Oggetto: Osservazioni alla Procedura di VIA ai sensi del D.Lgs n.163/2006 sul progetto preliminare "Sistema Conoscitivo Unico dei Quattro Tracciati di Progetto" Legge 443/2001 – D.Lgs. 163/2006 – D.Lgs. 152/2006 – Progetto preliminare "Nuova linea AV/AC Venezia-Trieste" proposto dalla società Italferr S.p.a.

OGGETTO : Deliberazione in merito a nuovo parere espresso ai sensi dell'art. 3 L.R. 43/1990 e s.m.i. e art. 25 D.Lgs. 152/2006 progetto Nuova linea AV/AC Venezia Trieste - Invio integrazioni e richiesta Direzione Centrale Ambiente Energia e Politiche per la Montagna Servizio VIA prot. n. 0022598/P del 27/06/2012 ALP VIA e prot. n. SVIA - VIA 413.414 pervenuta il 28/06/2012 al protocollo n. 0015936

Oggetto: Relazione tecnica relativa al parere da fornire alla Regione Friuli Venezia Giulia ai sensi dell'art. 3 della L.R. 43/1990 e s.m.i. e sulle osservazioni da inviare al Ministero dell'Ambiente tutela del territorio e del mare ai sensi dell'art. 25 del Dlgs 152/2006 e s.m.i. nell'ambito del progetto "Nuova linea AV/AC Venezia-Trieste" a seguito della pubblicazione del "Sistema conoscitivo unitario" proposto dalla società Italferr S.p.a.

Interferenza nr.1

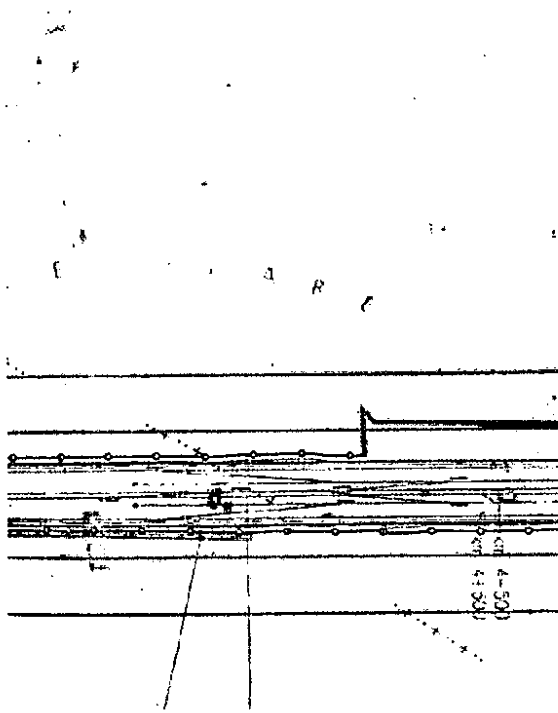
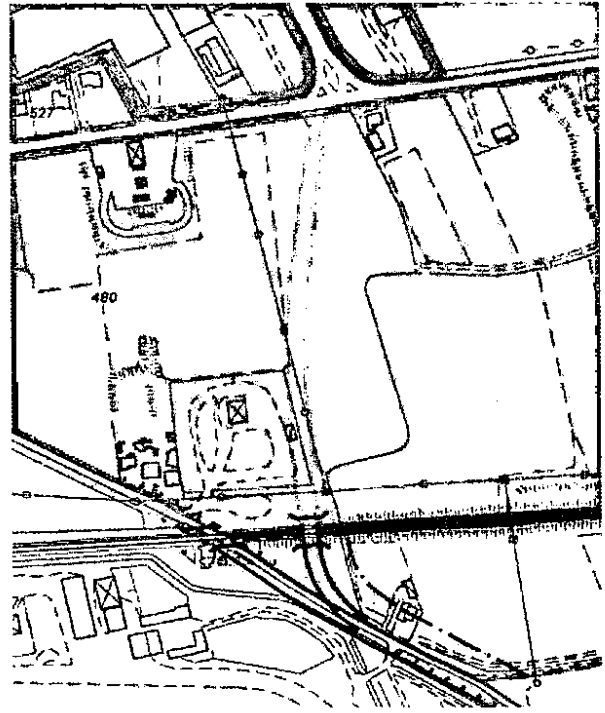
Il tracciato del progetto preliminare della nuova linea AV/AC Venezia-Trieste tratta Ronchi -Trieste prevede la Soppressione del passaggio a livello esistente su via Dobbia senza prevedere alcuna opera sostitutiva per l'attraversamento della linea.

Andranno inoltre previste idonee aree di inversione di marcia su entrambi i lati della via Dobbia in corrispondenza del soppresso passaggio a livello

Interferenza nr.2 Nuova stazione ferroviaria Aeroporto

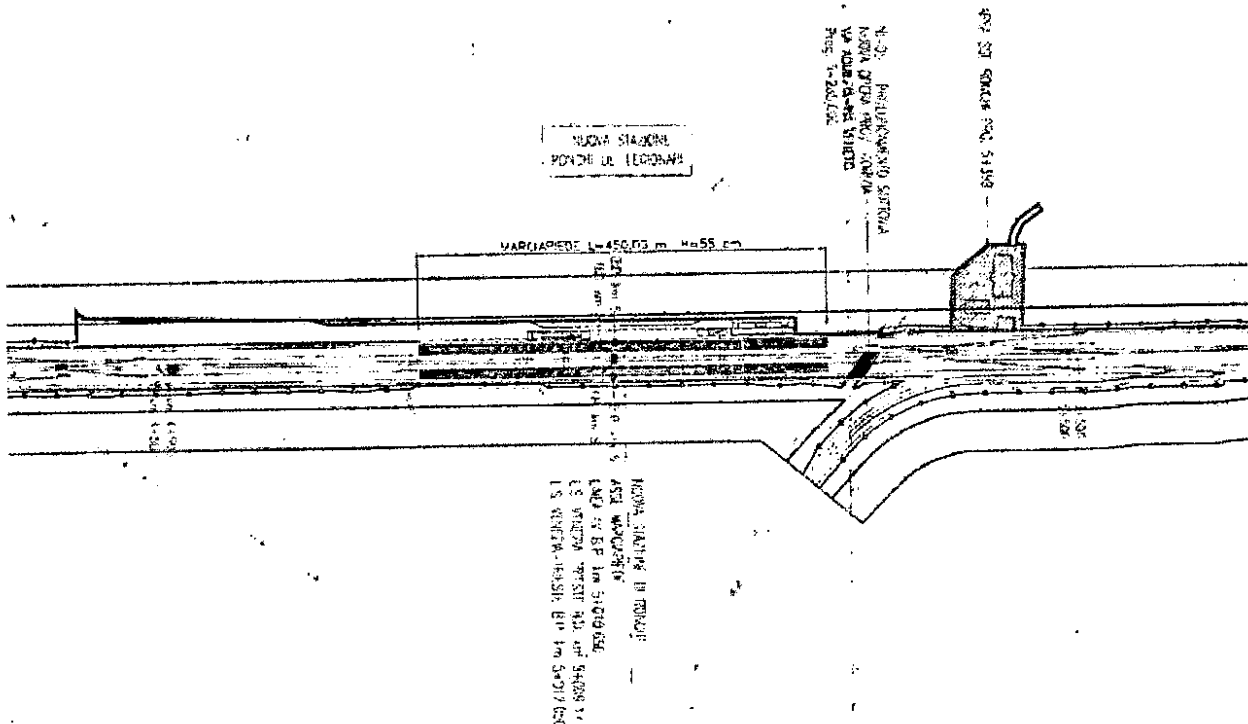
In considerazione delle notevoli variazioni di quota, risulta inoltre importante garantire e dimensionare sin d'ora ai fini della sicurezza, la parte della stazione a ridosso del laghetto esistente (Laghetto di Dobbia), oggetto di recente riqualificazione, e sottoposto a tutela di cui al D.Lgs. n. 42 dd. 22.01.2004 (ex D.Lgs 490/99 - ex Legge Galasso 08.08.1985).

Inoltre il previsto collegamento tra l'area ferroviaria e quella degli impianti tecnologici adiacenti (sottostazione elettrica) si ritiene vada attuata in sovrappasso alla suddetta bretella ed in collegamento ciclopedonale a quest'ultima (con finalità analoga al punto d) anche riutilizzando la pista di cantiere) e non come previsto in progetto attraverso una ciclopedonale esistente del cui uso a fini di attività di cantiere è fatto sin d'ora assoluto divieto.

Interferenza nr.3
Aree limitrofe via S.Vito

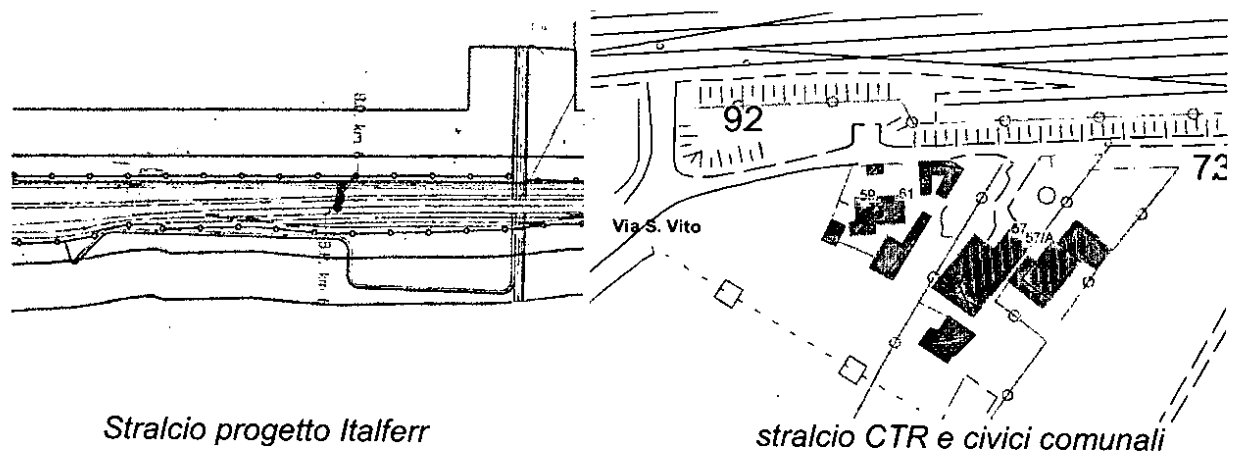
Il tracciato del progetto preliminare della nuova linea AV/AC Venezia-Trieste tratta Ronchi -Trieste ha già attuato la chiusura del passaggio a livello in via S.Vito ed ora prevede un allargamento del sedime dell'area binari.
Per tale previsione si richiede che il progetto venga integrato:

- a. Con idonee aree di inversione di marcia su entrambi i lati della via S.Vito in corrispondenza del soppresso passaggio a livello;
- b. Visto che il progetto preliminare prevede la chiusura di diversi passaggi a livello sulla linea ferroviaria Trieste-Venezia in territorio di Ronchi dei Legionari e che già RFI ha provveduto alla chiusura del passaggio sulla Via S.Vito creando già in questo momento notevoli disagi alla popolazione esistente ed in particolare alle fasce deboli (anziani, studenti ecc..) ed alle famiglie in genere, si richiede di realizzare un sottopasso ciclopedonale sulla via S.Vito al fine di ripristinare il collegamento ai servizi essenziali almeno per tale categoria di utenti tra le due parti di territorio che altrimenti resterebbero divise.

- d. Limitando per quanto possibile all'esproprio le aree di proprietà di cui al punto precedente inserendo nel progetto esecutivo, oltre alle previste barriere fonoassorbenti, anche sistemi di filtro a verde in prossimità delle abitazioni;

- e. Mantenendo a seguito delle operazioni di esproprio, l'accessibilità ai fondi agricoli esistenti nell'area;

Interferenza nr.4
Sottopasso via Stazione Sud

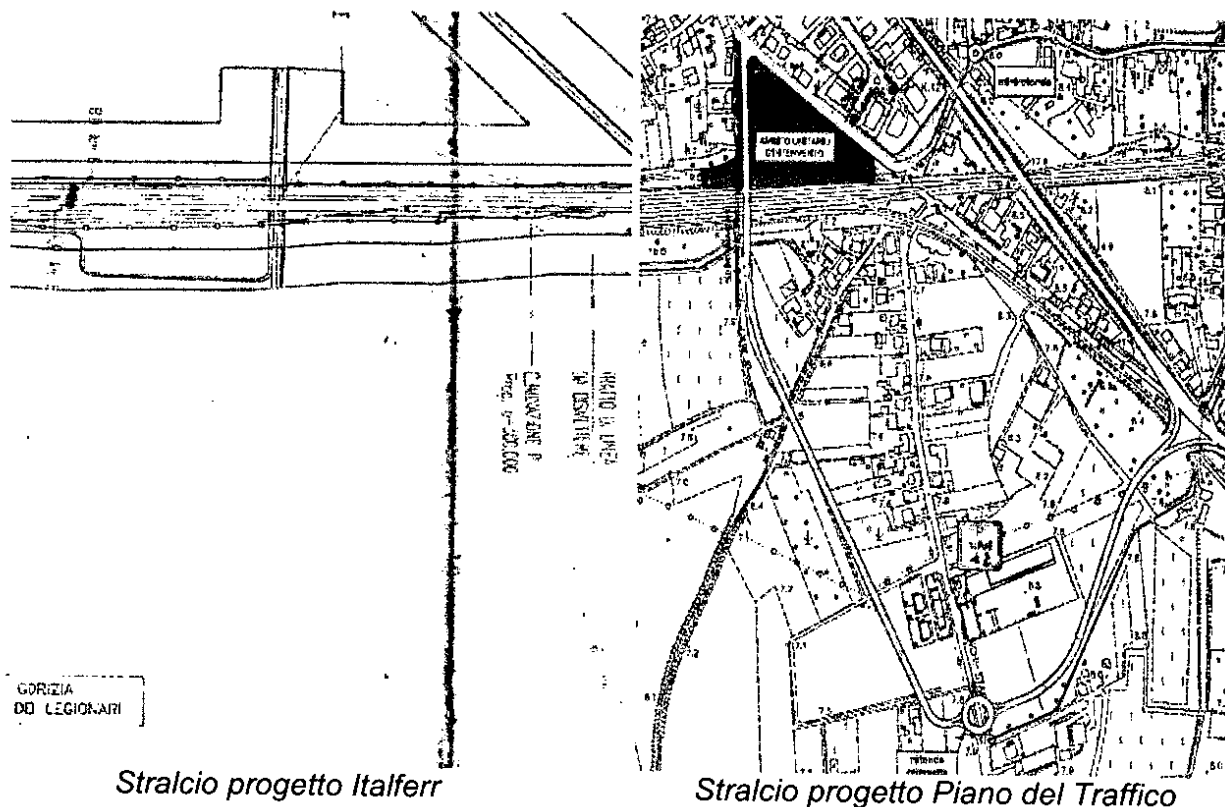
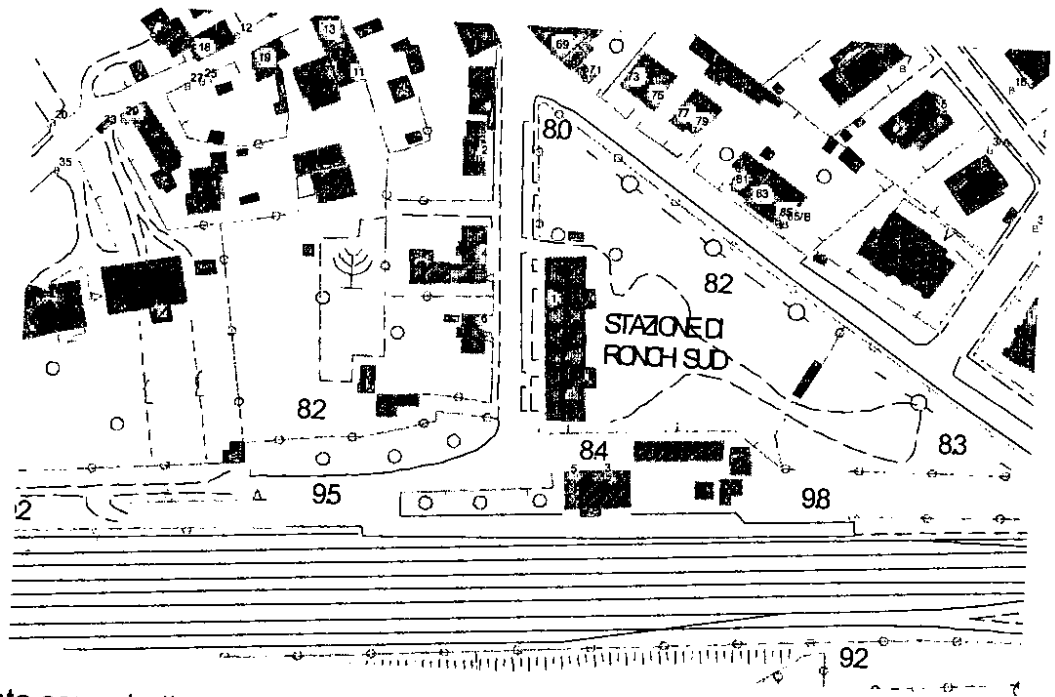
Il tracciato del progetto preliminare della nuova linea AV/AC Venezia-Trieste tratta Ronchi -Trieste prevede la realizzazione di un sottovia veicolare e ciclopedonale al Km. 6+170 per l'attraversamento della linea ferroviaria sulla via Stazione Sud.

Per tale previsione si richiede che il progetto venga integrato:

- a. Con la realizzazione in congiunzione al sottopasso viario, della viabilità di collegamento alla via Staranzano, come previsto dall'approvato piano del Traffico Comunale di cui sopra si riporta indicazione grafica, al fine di rendere utilizzabile la nuova struttura, consentendo in tal modo di mantenere l'attraversamento della linea ferroviaria sino ad oggi garantito dal P.L. esistente sulle vie Staranzano e XXIV Maggio, per il quale è stata prevista la soppressione;
- b. Con la realizzazione di una strada a servizio degli edifici esistenti ai lati della via Stazione Sud, civici 1,2,4 e 6;

Per la soppressione del passaggio a livello di Via XXIV Maggio:

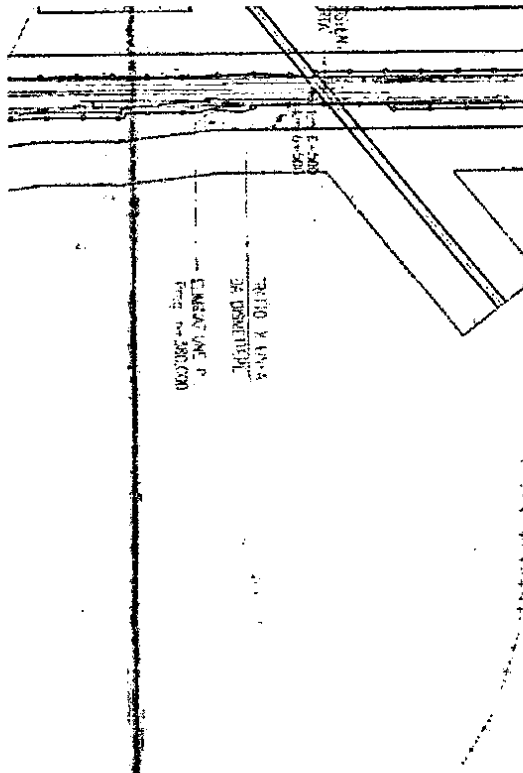
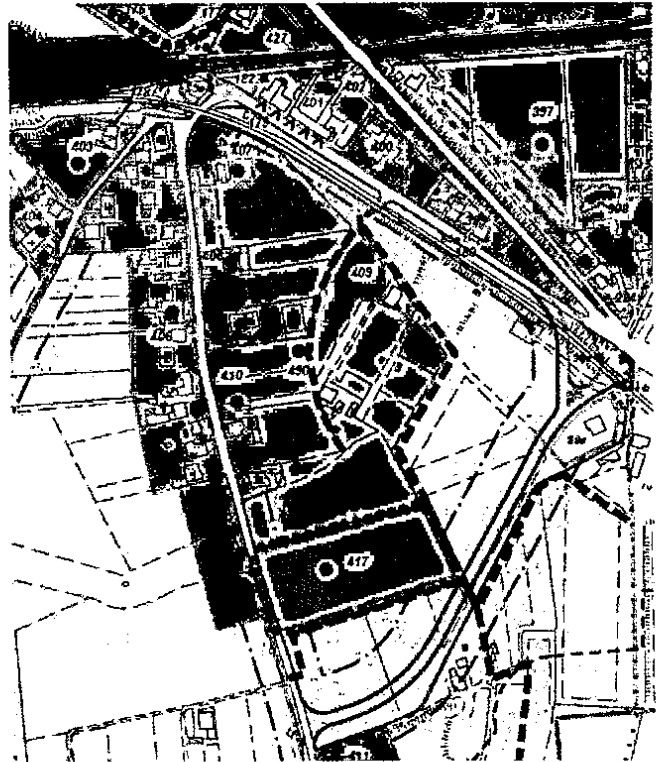
- d. Con il rispetto degli accordi stipulati con la convenzione tra RFI, Comune e Provincia e successivi accordi modificativi per la realizzazione di opere sostitutive alla chiusura dei passaggi a livello
- e. Il Comune, su richiesta della Provincia di Gorizia, ha approvato la variante nr.12 al P.R.G.C. per l'introduzione di una bretella di collegamento tra la via Staranzano e la SS.14 ed un cavalcaferrovia ciclopedonale per il quale l'A.C. ha espresso la preferenza di sostituire quest'ultimo manufatto con il completamento della suddetta bretella fino al sottovia di via Stazione Sud già da Voi inserito nel progetto preliminare.

Interferenza nr.6
Interramento Linea Storica Trieste-Udine

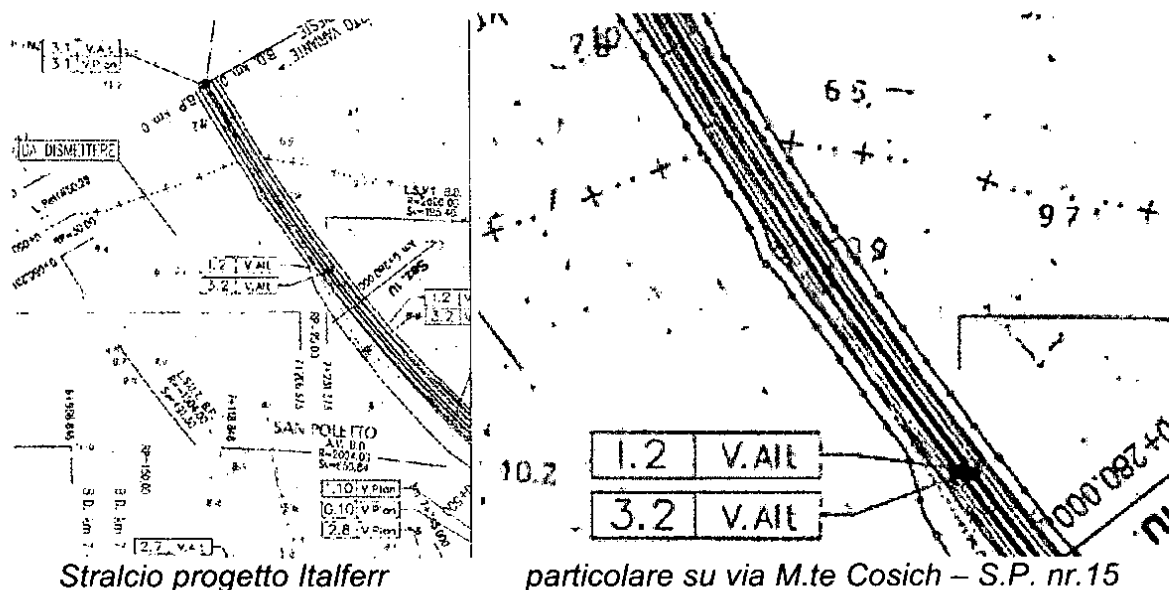
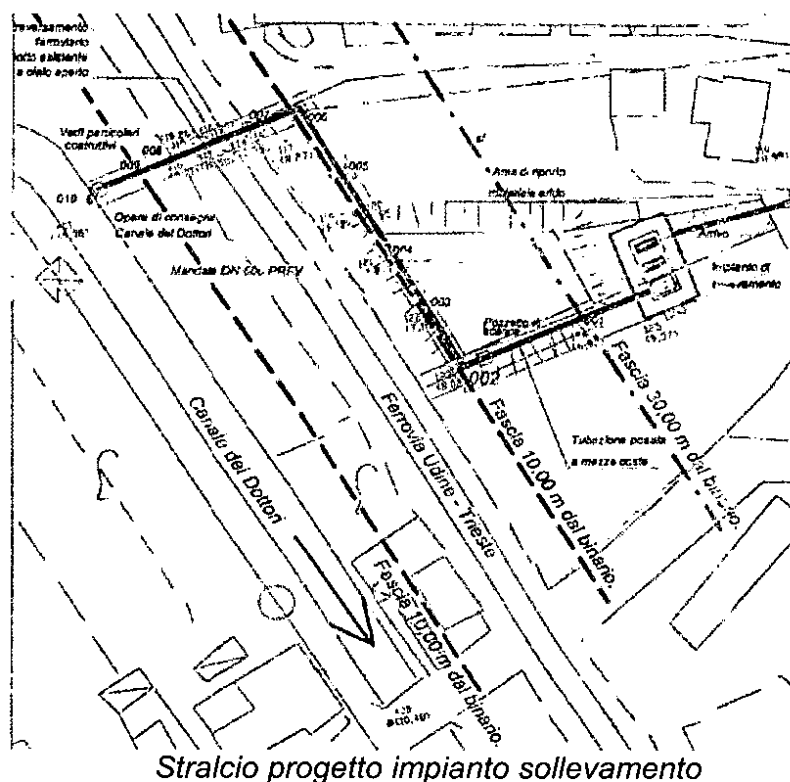
Il tracciato del progetto preliminare della nuova linea AV/AC Venezia-Trieste tratta Ronchi -Trieste prevede la variante della Linea storica Udine -Trieste.

Dagli elaborati progettuali sembra sia prevista la chiusura del P.L. che attraversa la linea storica Gorizia - Trieste su via Monte Cosich senza che siano previste opere di attraversamento sostitutive.

Peraltro si evidenzia che tutti i progetti prodotti a tale scopo da RFI nel corso degli anni, sia in relazione alle precedenti ipotesi legate alla TAV che agli accordi di programma per la chiusura dei P.L. sulla linea storica Gorizia - Trieste, non si inserivano adeguatamente nel tessuto urbano e viabilistico, incontrando difficoltà tecniche e di fatto non risolvevano i problemi di collegamento viario.

- a. Che la variante sulla linea storica Udine - Trieste, come da Vostro progetto preliminare, preveda comunque il mantenimento della percorribilità sulla Strada Provinciale n. 15 (via Monte Cosich);

- b. L'interramento della linea storica Gorizia - Trieste da bivio S.Polo fino in prossimità dell'incrocio con il viadotto autostradale, con la conseguente eliminazione delle pertinenziali infrastrutture fuori terra, al fine di ricucire l'abitato del Comune di Ronchi dei Legionari, eliminando le diseconomie derivanti agli utenti della strada per la mancata utilizzazione dei perditempo di attesa ai P.L., in genere piuttosto elevati, e consentire a tutti gli utenti una migliore mobilità almeno sul lato nord-est del paese, considerato che a sud, le modifiche alla linea VE-TS, creeranno un'imponente cesura al tessuto urbano.
- c. Si ricorda che nelle adiacenze della linea ferroviaria è stato realizzato un impianto di sollevamento delle acque meteoriche provenienti dall'abitato di Selz con attraversamento della linea ferroviaria al Km. 52+269, pertanto, anche nel periodo

dei lavori dovrà essere mantenuto in funzione o in caso di manomissione dovrà essere ripristinato.

- d. In considerazione della particolare situazione idrogeologica dell'area interessata dalle opere, si richiede di approfondire l'analisi geologica del sottosuolo ed in particolare nella zona di S.Polo maggiormente interessata da interramenti cementizi costituenti interruzioni dell'andamento litologico, tenendo in debita considerazione gli eventi alluvionali verificatisi negli ultimi anni, anche attraverso l'analisi degli studi puntuali già eseguiti in zona ed agli atti di questa amministrazione.
